1. Änderung des Bebauungsplanes Nr. III/Hi 12 „Wohngebiet Auf der Breede“

- Auswertung der Stellungnahmen aus der erneuten Offenlage gemäß §§ 3 (2) BauGB

**Auswertung der Stellungnahmen aus der erneuten Offenlage gemäß
§§ 3 (2) BauGB**

Anlage des Einwendenden

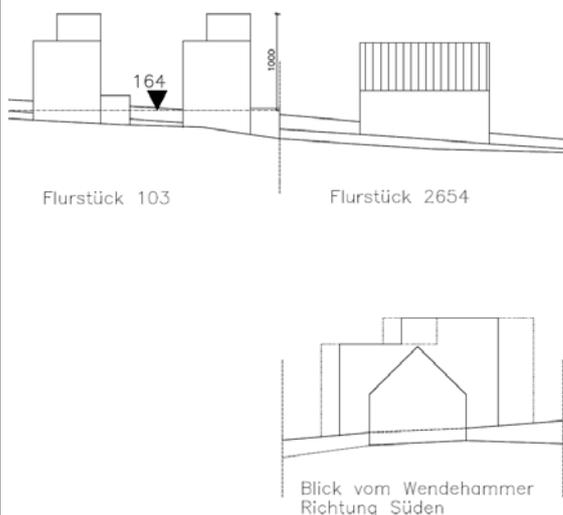
Im Bereich der Flurstücke 103, 1773 und 1774 sind die Höhenpunkte in Metern über Normalhöhennull (NHN) zur Berechnung der unteren Bezugspunkte für die Ermittlung der Höhe baulicher Anlagen ohne Nachkommastellen angegeben, beim Flurstück 104 sind sie dagegen mit zwei Nachkommastellen angegeben. Dies legt die Vermutung nahe, dass die Höhenpunkte bei den Flurstücken 103, 1773 und 1774 nur geschätzt und nicht vor Ort gemessen wurde. Wie sich dieser ungenaue Höhenpunkt gerade auf das nördliche Stadthaus auf dem Flurstück 103 auswirkt, kann man in beiliegender Zeichnung sehen. Wenn sich, wie im Gestaltungsplan vorgeschlagen, das Gebäude eher nach Osten orientiert, läge die Gesamthöhe des Gebäudes bei etwa 12 Meter. Diese Höhe überschreitet demnach die zulässige Gesamthöhe deutlich. Eine Korrektur des Höhenpunktes auf einen tatsächlich gemessenen Wert ist daher unumgänglich. Dabei ist die Lage des Baufensters zu berücksichtigen. Falls dem Vorschlag einer Verkleinerung des Baufensters nicht gefolgt werden würde, müssten mehrere Höhenpunkte maßgeblich sein, damit die zulässige Gesamthöhe, bezogen auf den natürlichen Bodenverlauf, nicht überschritten wird.

Für Flurstück 104 wurden die Unteren Bezugspunkte aufgrund der starken Topografie so gewählt, dass die geplanten Baukörper, die mit ihren schmalen Grundrissen in den Hang gebaut werden, umsetzbar sind. Hierfür wurden bereits konkrete hochbauliche Entwürfe zugrunde gelegt. Da das Flurstück 103 geringere Höhenunterschiede als das Flurstück 104 aufweist, wurde hier zunächst aus den Höhenpunkten der DGM (Digitales Geländemodell) ein Mittelwert festgesetzt.

Um auf die tatsächlichen Geländebeziehungen vor Ort reagieren zu können, wurde in den textlichen Festsetzungen ein gewisser Spielraum bei der späteren tatsächlichen Positionierung der Gebäude eingeräumt. So kann der festgesetzte untere Bezugspunkt zum Zwecke der niveaugleichen Erstellung der Gebäude-Bodenplatte mit der Planstraße bis maximal 0,50 m unterschritten werden.

Um hier gegenüber dem Einwandergrundstück eine verlässliche Festsetzung gewährleisten zu können, wurden nun auch für diesen Bereich konkrete hochbauliche Entwürfe angefertigt. Diese kommen zu dem Ergebnis, dass für ein Gebäude südlich angrenzend zum Einwandergrundstück die Gebäude-Bodenplatte auf 163,62 m ü. NHN zu errichten wäre. Dies entspricht dem vorgesehenen Spielraum.

Die vom Einwander beigefügte Zeichnung wird dem tatsächlichen Geländeverlauf in Bezug auf den festgesetzten Unteren Bezugspunkt nicht gerecht.

Um im Rahmen der Baugenehmigungsplanung einen weiteren Spielraum bei der Positionierung der Gebäude zu ermöglichen, können geringfügige Abweichungen vom unteren Bezugspunkt ausnahmsweise zugelassen werden. Dabei wird in der Ausnahmeregelung unmittelbar auf die Berücksichtigung des ausreichenden Nachbarschutzes hingewiesen, was sich auf eine im Plangebiet mögliche Unterschreitung der bauordnungsrechtlich geregelten Abstandsflächen bzw. auf eine mögliche Verschattung bezieht.

Der Anregung wird nicht gefolgt.
